4 nowe drogi
rowerowe

Raport z konsultacji społecznych
dotyczących budowy czterech nowych dróg
dla rowerów na:
ul. Kasprzaka, Wolskiej i Połczyńskiej,
ul. Powsińskiej i Wiertniczej,
ul. Jagiellońskiej,
Al. Jerozolimskich.

Konsultacje społeczne przeprowadził
Zarząd Dróg Miejskich

Warszawa, 11 lipca 2016 r.

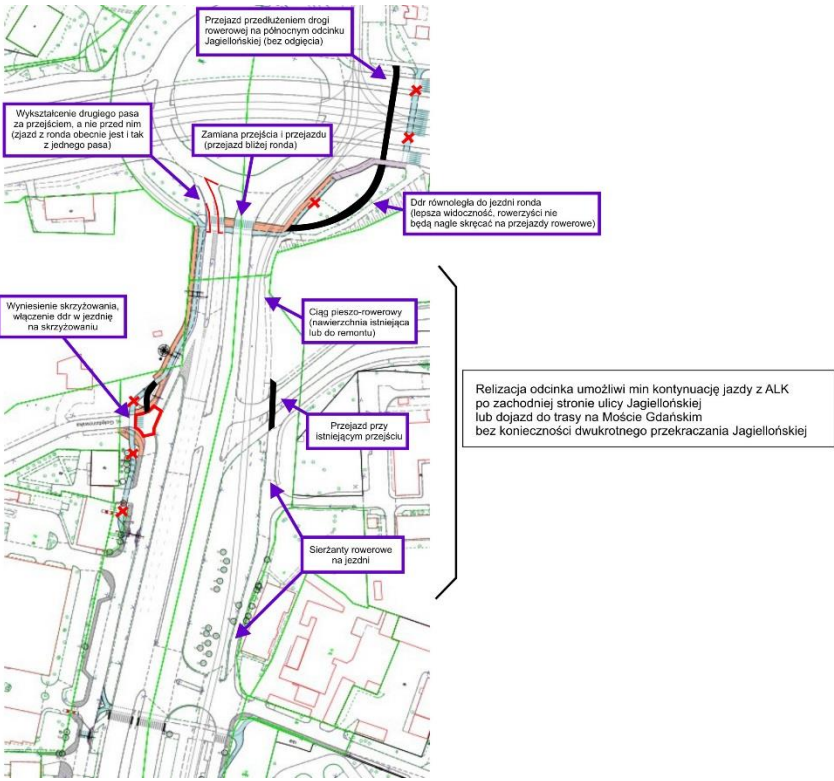
L.p.	Źródło	Uwaga (oryginalna pisownia)	Rozstrzygnięcie	Uzasadnienie
		 ZIELONE MAZOWSZE ul. Koszykowa 67/21, 00-667 Warszawa, tel./fax 22 621 77 77 www.zm.org.pl biuro@zm.org.pl Warszawa, 26 kwietnia 2016 r. ZM-16-0673-01-RB Zarząd Dróg Miejskiej Wydział Komunikacji Społecznej ul. Chmielna 120 00-801 Warszawa <i>Szanowni Państwo,</i> Nawiązując do konsultacji projektu trasy rowerowej wzdłuż ul. ul. Czerniakowskiej, Powsińskiej i Wiertniczej, zgłaszamy następujące uwagi: Uwaga ogólna: pozytywnie oceniamy rezygnację z niepotrzebnych wlotów i wyniesienie przejść dla pieszych/przejazdów i dla rowerzystów. 1. Czerniakowska 1.1. Przebudowa DDR na skrzyżowaniu z al. al. Becka i Witosa powinna zostać wykorzystana do korekty przekrojów jezdni, w tym zwłaszcza: - wyeliminowanie drugiego pasa ruchu do jazdy na wprost w kierunku zachodnim na wylocie al. Witosa (pozostawienie jednego pasa do lewoskrętu i jednego pasa do jazdy na wprost między jezdniami ul. Czerniakowskiej). Relacja ta dubluje bezkolizyjny wiadukt biegnący nad skrzyżowaniem. - W przypadku relacji prawoskrętnej Czerniakowska->Witosa, pozostawienie jednego pasa do prawoskrętu będzie bardziej adekwatne do natężeń ruchu, jak też może pozwolić poprawić przepustowość, umożliwiając zastosowanie zielonej strzałki. - wyeliminowanie trzeciego pasa do jazdy na wprost w kierunku północnym na wylocie ul. Czerniakowskiej. Pas ten kończy się 200m za skrzyżowaniem i służy zwiększaniu natężenia ruchu samochodowego/zanieczyszczenia powietrza w obszarze śródmiejskim. Równocześnie nadmierny przekrój jezdni skutkuje brakiem miejsca na kumulację, czy nawet mijanie się oczekujących i jadących na wprost rowerzystów na wyspie dzielącej w północno-wschodnim rogu skrzyżowania. Obecnie brak miejsca na kumulację w połączeniu z długimi czasami oczekiwania na zielone światło, powoduje bardzo chaotyczne zachowania. Rowerzyści oczekujący na zielone na przejeździe przez Czerniakowską blokują ruch wzdłuż Stowarzyszenie Zielone Mazowsze Rok zał. 1994, status OPP od 2004 roku NIP 113-22-25-096, KRS 0000125160 Sąd Rejonowy dla m.st. Warszawy/ XII Wydz. Gosp. Czerniakowskiej, część zostaje na jezdni po zmianie świateł, inni objeżdżają blokadę po przejście dla pieszych.

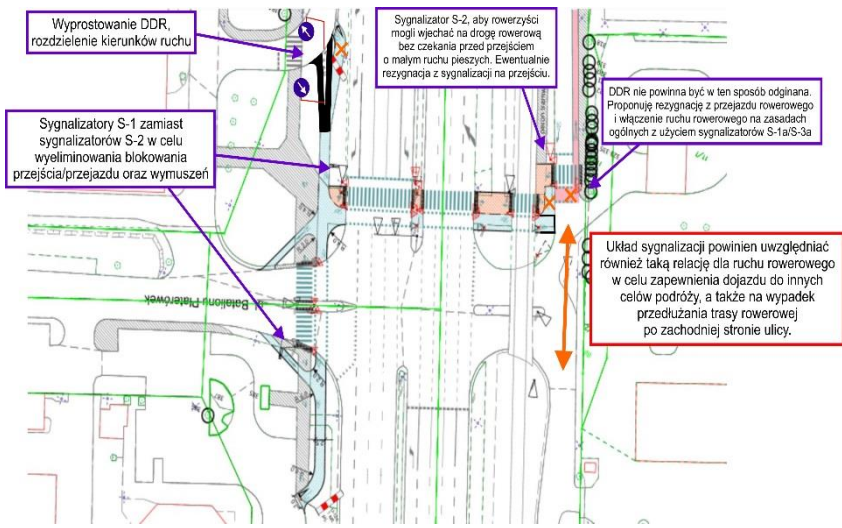
L.p.	Źródło	Uwaga (oryginalna pisownia)	Rozstrzygnięcie	Uzasadnienie
95	R.J.	dnia 26 KWI. 2016 KANCELARIA Nr. 1111 Dyrektor Zarządu Dróg Miejskich Miasta Stołecznego Warszawy 00-801 Warszawa, ul. Chmielna 120 Dotyczy zmian projektu ścieżki rowerowej Wiertniczej Proponuję układ komunikacyjny: I Wariant: Droga dla rowerów po wschodniej stronie Wiertniczej od ul. Augustówka. W dalszej części w kierunku Wilanowa istniejący pas od jezdni do granicy działek jest po stronie wschodniej szerszy = 9,8m, a po stronie zachodniej = 8,5m (wymiar podany na załączonym szkicu). Nawierzchnia asfaltowa istniejącego chodnika do samej granicy działek-brak trawnika a po stronie zachodniej wg propozycji projektu konieczność zawężenia istniejącego trawnika pomiędzy działkami a chodnikiem. II Wariant: Droga dla rowerów na skrajnym pasie jezdni. Przed posesjami zatoki parkingowe do parkowania wzdłuż drogi-szer. 3,5m. Chodnik o szer. 2m, Trawnik między posesjami a chodnikiem o szer. 3m. W załączeniu szkic propozycji. W przedstawionym do konsultacji projekcie ścieżki rowerowej, żądam uwzględnienia punktu 20 z opisu przedmiotu zamówienia do projektu autorstwa ZDM w postaci zaprojektowania miejsc parkingowych, cytuję poniżej: „ 20. Wyznaczenie miejsc postojowych dla samochodów osobowych w specjalnie wyznaczonych zatokach.” Parkingi do parkowania samochodów wzdłuż drogi z zachowaniem powierzchni biologicznie czynnych na eko-kostkach np. GEOSYSTEM G5 max. Spowoduje to podwyższenie bezpieczeństwa wszystkich użytkowników; w obecnym wariantcie projektu nie ma miejsca na oczekiwanie na wjazd na posesję bez blokowania pasa jezdni lub blokowania ścieżki rowerowej w projektowanej wersji. Przy Wiertniczej 81 jest Przychodnia Lekarska dla dzieci oraz całonocowa doraźna pomoc medyczna również dla dorosłych, Przy Wiertniczej 75 Szkoła z istniejącym parkingiem w projekcie do likwidacji. Przy sąsiednich posesjach oprócz części mieszkalnych mieści się dużo firm co generuje duży ruch a bez zatok parkingowych powoduje konieczność blokowania części jezdni. <i>I WARIANT DROGA DLA ROWERÓW PO WSCHODNIEJ STRONIE SZERSZY PAS OD JEZDNI DO DZIAŁEK 9,8m (po sk. 8,5m) ASFALT do samej granicy działek brak trawnika, który jest pod ziemią.</i> <i>II WARIANT DROGA DLA ROWERÓW W JEZDNI SZER. 3,5m miejsca parkingowe wzdłuż jezdni na eko-kostkach szer. 3m</i> <i>CHODNIK 2m TRAWNIK 3m</i> <i>SEKUPY OŚWIETLONE 0,5m od jezdni i 0,5m od strony wschodniej</i> <i>DROGA DLA ROWERÓW W JEZDNI TRAWNIK MIĘDZY OBRÓDZIENIEM A CHODNIKIEM</i> 2016-04-27 Zarząd Dróg Miejskich ZDM-K/33463/16	nie uwzględniono	Przeprowadzenie drogi dla rowerów po wschodniej stronie na całej długości jest niemożliwe. Przeprowadzenie drogi dla rowerów na drugą stronę ulicy na pewnym odcinku jest niezgodne ze standardami rowerowymi i zasadami tworzenia infrastruktury rowerowej. Ponadto przedstawione rozwiązanie są niezgodne z obowiązującymi przepisami.
